Projet de la centrale photovoltaïque de  
Matignicourt (51)

Mémoire de réponse à l'avis de la MRAe  
en date du 10/11/2022

Le présent mémoire vise à apporter des éléments de réponse à cet avis, rendu le 10 novembre 2022, en amont de l'enquête publique. (Avis MRAe n°2022APGE123)

Figure 1. Vue aérienne de l'ensemble des gravières du secteur dans lequel s'insèrent les 4 étangs du projet de Matignicourt-Goncourt

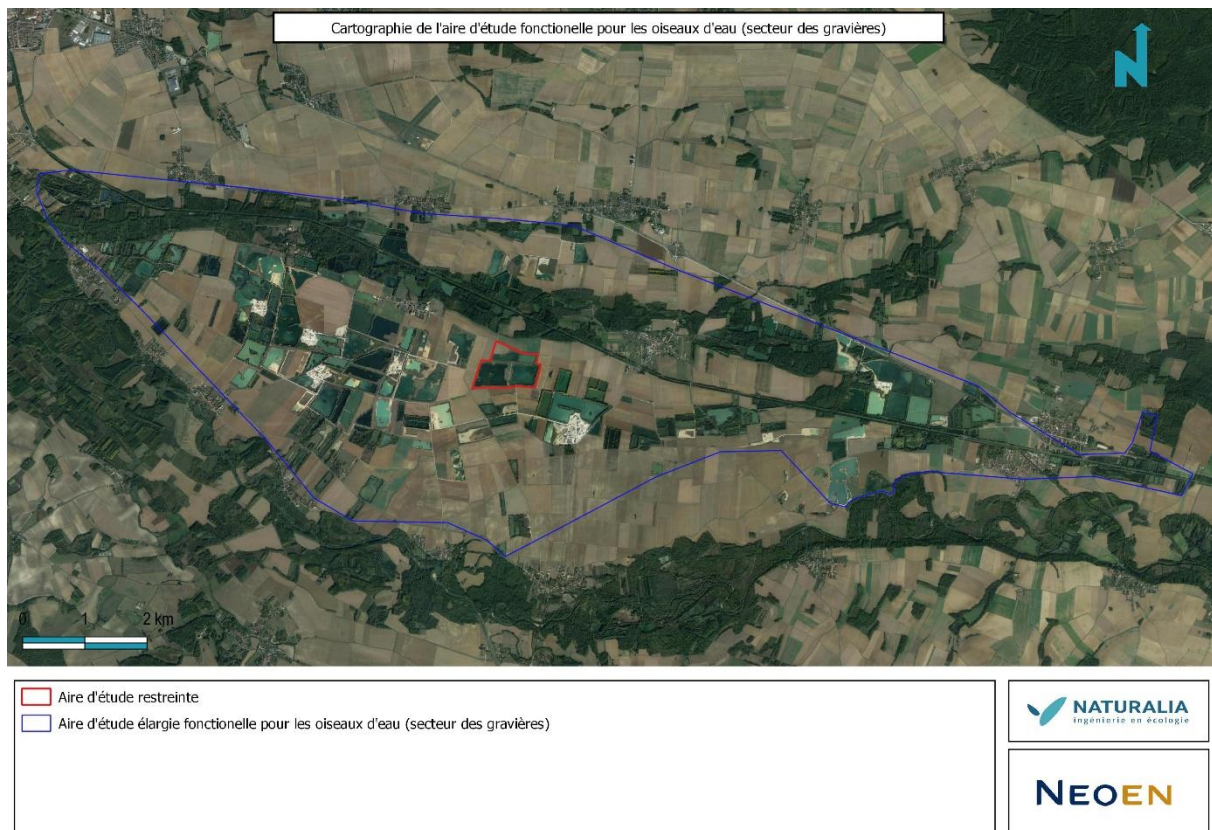
- approfondir les impacts du projet sur les espèces d'oiseaux d'intérêt communautaire du Lac du Der et de tous ses plans d'eau périphériques ;**
- étudier des alternatives de choix de site et de déplacer le projet de centrale photovoltaïque pour éviter effectivement une implantation dans des couloirs migratoires. »**

On notera qu'avec une surface de 33 ha, la surface totale des 4 étangs de la zone d'étude correspond à environ 3,5 % de la surface totale des gravières du secteur, dont moins de la moitié sera réellement occupée par les panneaux. La mise en place de ces derniers va ainsi

supprimer à peine 1,7 % de la surface en eau possiblement disponible pour les oiseaux d'eau au sein de l'ensemble des gravières.

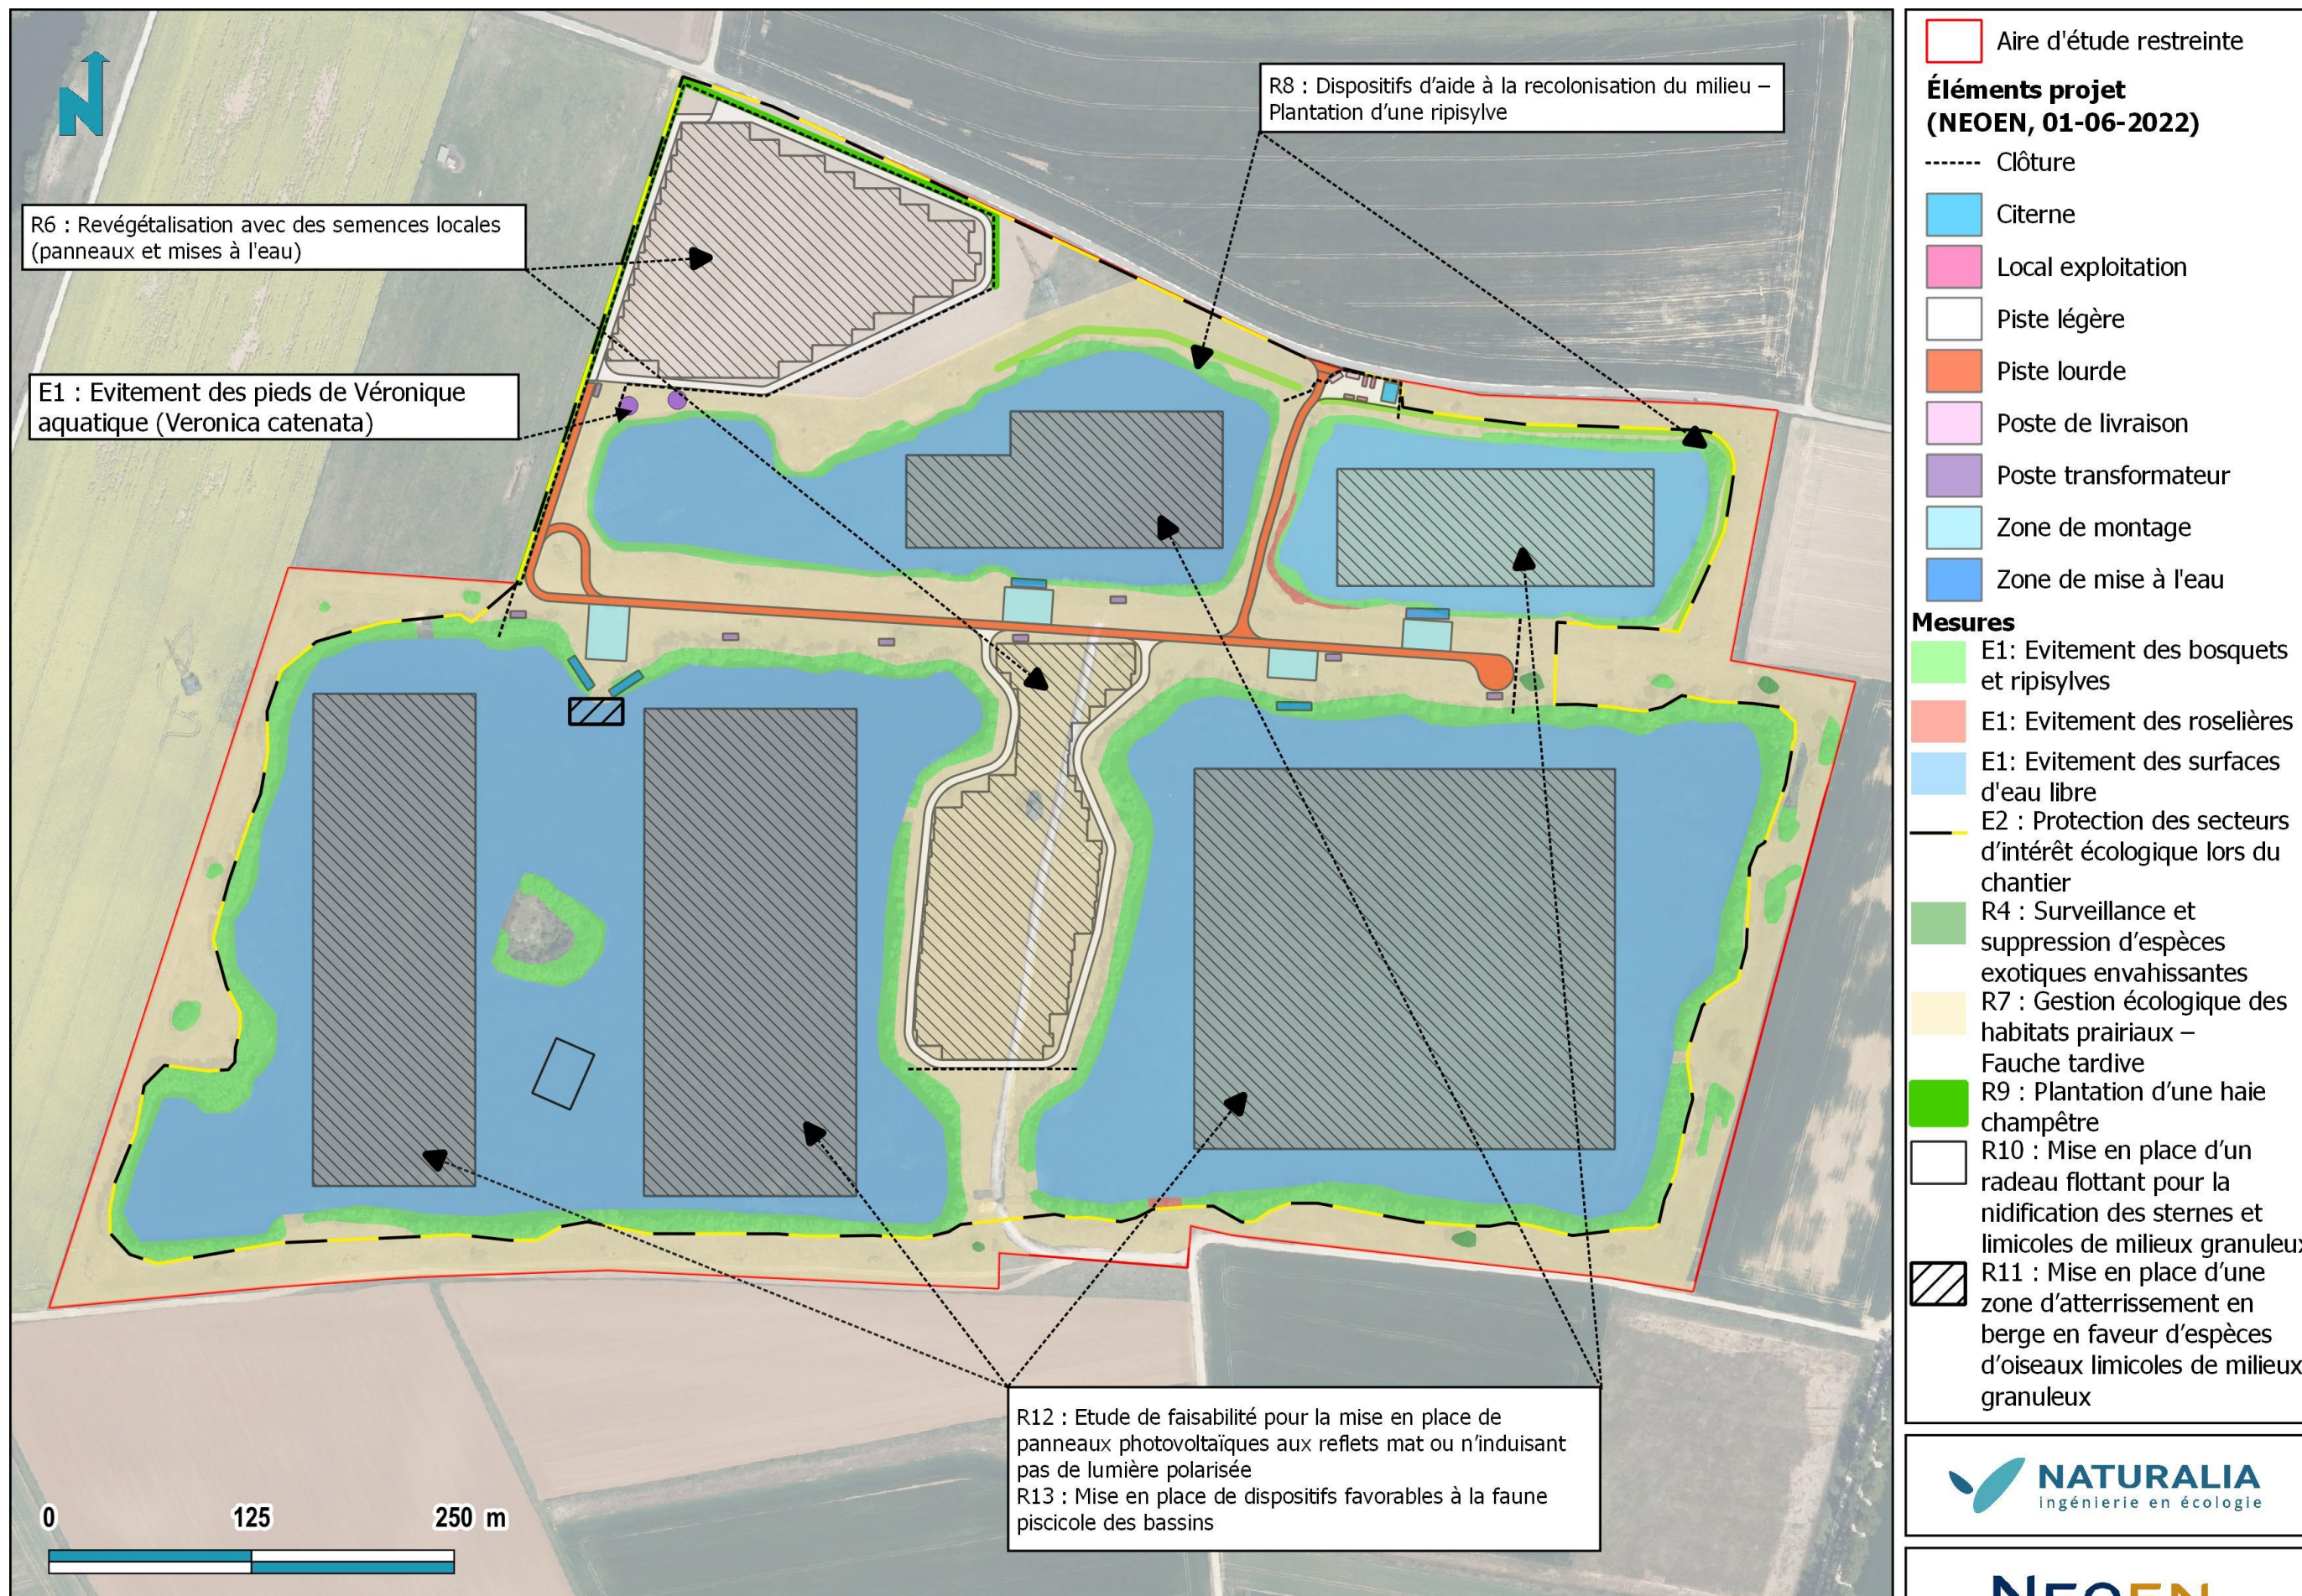
***« L' Ae recommande de préciser dans le dossier la surface des zones de ronciers et roselières favorables au Bruant des roseaux, à la Rousserole turdoïde et à la véronique aquatique qui seront conservées et la part qu'elles représentent en pourcentage du total de ces zones. »***

Au sein de la zone d'étude le Bruant des roseaux (*Emberiza schoeniclus*) occupe les ronciers bordant les roselières des petits bassins et les ripisylves ponctuées de roselière bordant les grands bassins. On compte 2,11 ha d'habitat disponible dans la zone d'étude où l'espèce a été recensée. Les habitats détruits correspondent à des habitats secondaires ou en limite de répartition au sein de la zone et peu fonctionnels pour l'espèce, on en compte 0,04 ha ; les habitats principaux sont préservés. Ainsi au total, il y a 1,9 % d'habitat disponible pour cette espèce qui seront détruits correspondant uniquement à des habitats de nidification secondaires. Les mesures vont aussi dans le sens que les habitats de ces deux espèces patrimoniales seront favorisés pour une meilleure attractivité du site pour ces espèces.

La Rousserole turdoïde (*Acrocephalus arundinaceus*) dispose de 1,15 ha d'habitats primaire et secondaire au sein de la zone d'étude (dont la surface globale représente 58,80 ha). A l'image du Bruant des roseaux, les 0,04 ha d'habitats détruits correspondent à des habitats de nidification secondaire pour l'espèce, qu'elle ne fréquente qu'à de très rares occasions. Les habitats primaires de nidification sont préservés concernant cette espèce. La totalité des habitats des 3,5 % d'habitats disponibles détruit correspondent à des habitats secondaires pour cette espèce. Les habitats primaires (e.g les roselières) de l'espèces sont préservés au sein de la zone.

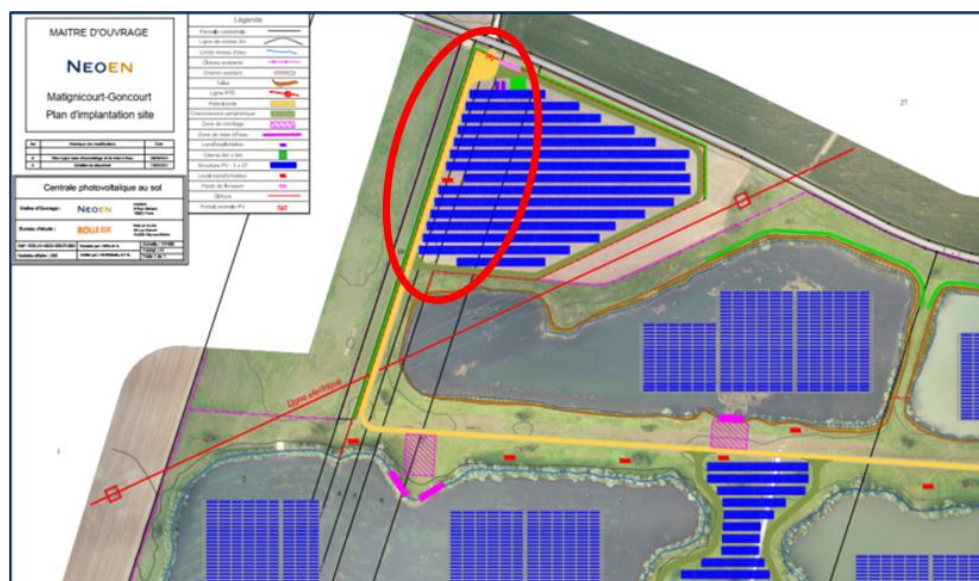
**« L'Ae recommande de préciser en quoi la mesure de réduction Rn10 « mise en place d'un radeau flottant pour la nidification des sternes et limicoles de milieux granuleux » répondra à la perte d'habitats de nourrissage pour les sternidés. »**

Par ailleurs le radeau flottant disposé sur un site photovoltaïque, bénéficiera d'une très grande tranquillité du fait de l'absence de visites humaines, outre de rares entretiens des installations, ce qui peut faciliter le succès reproducteur d'un couple à cet endroit.

Ainsi, si avec la mesure Rn10, une amélioration de la reproduction des sternes est permise, ne serait-ce que par l'implantation avec succès d'un couple de plus, qui continuera à se nourrir localement, cela permettra de réduire notablement la perte des quelques hectares d'eau libre avec le projet et de viser une absence de perte nette de biodiversité et un bon maintien voire une amélioration de l'état de la population de sternes du secteur.

Nouvelle implantation

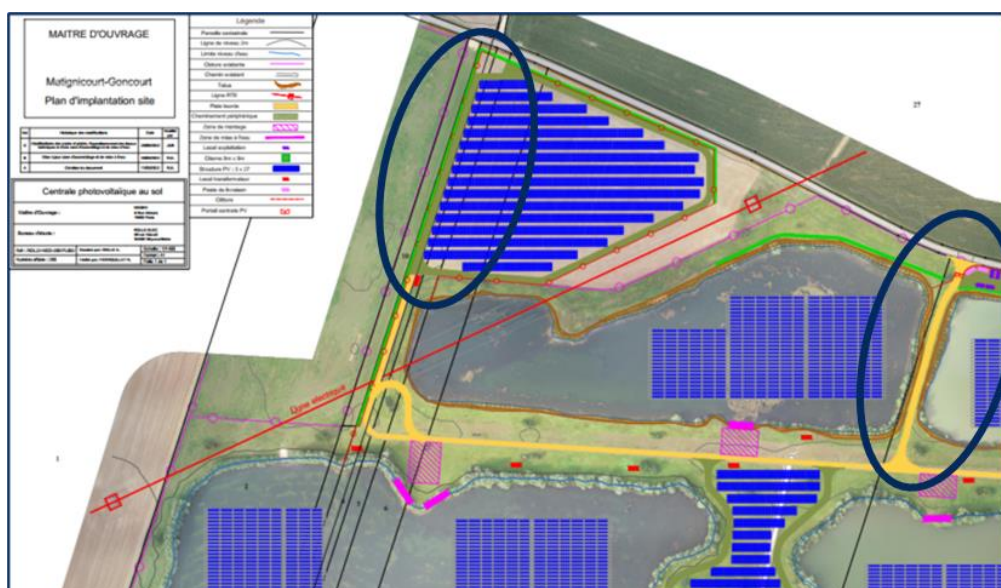
« L'Ae note la pertinence des dispositions mais rappelle sa recommandation précédente de recherche de solution de substitution raisonnables, qui s'applique ici également en raison de la présence d'un site archéologique. »

La zone archéologique se superpose sur 5,21 ha avec la centrale photovoltaïque. La société NEOEN a modifié l'implantation initiale du projet afin de mettre en place un maximum de mesures d'évitement. Ces mesures permettent de limiter au maximum, les impacts de la centrale sur les vestiges présents sur place, en repositionnant certains éléments techniques en dehors de toute zone à enjeux :

- Locaux techniques x2
- Poste de livraison x2
- Citerne incendie
- Pistes lourdes
- Entrée de l'emprise clôturée
